## **Compléments en date du 24 mars 2025**

## **Demande de compléments en date du 19 mars 2025**

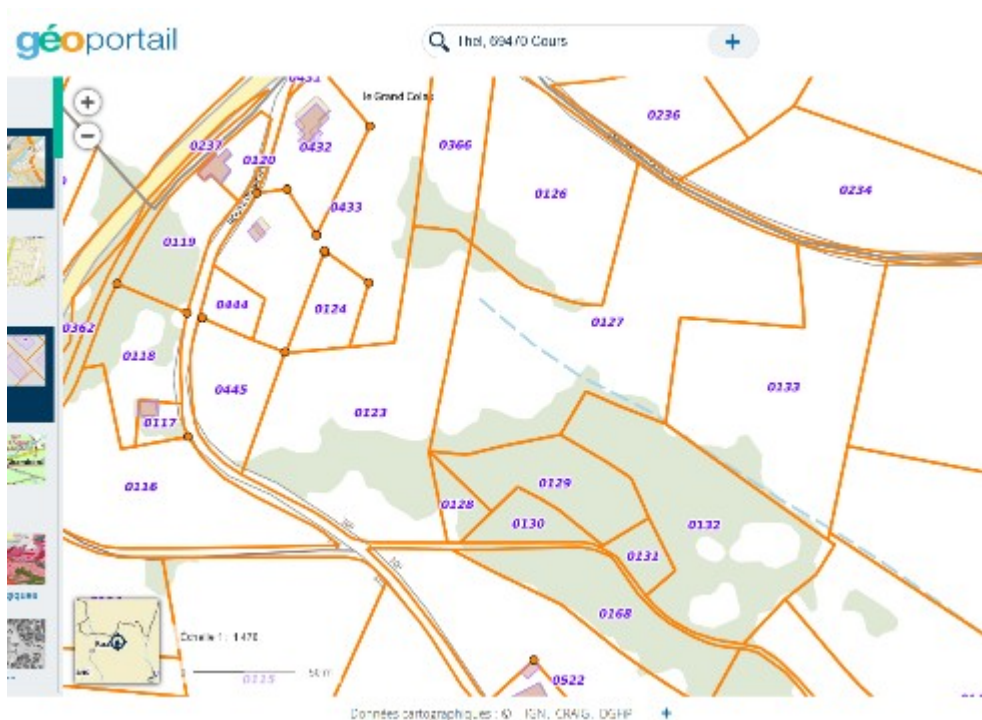
Concernant votre dossier, un cours d'eau temporaire semble traverser la parcelle 127 et la limite nord de la parcelle 132 (voir carte ci-dessous). Pouvez-vous m'indiquer comment il est pris en compte dans votre projet ?

Concernant le cours d'eau temporaire représenté sur geoportail, il a malheureusement disparu. Je n'ai pas identifié d'ancien ru temporaire lors de mon passage sur le terrain.

Si j'identifie un ru, je me tiendrais à 5 mètres lors de la plantation.
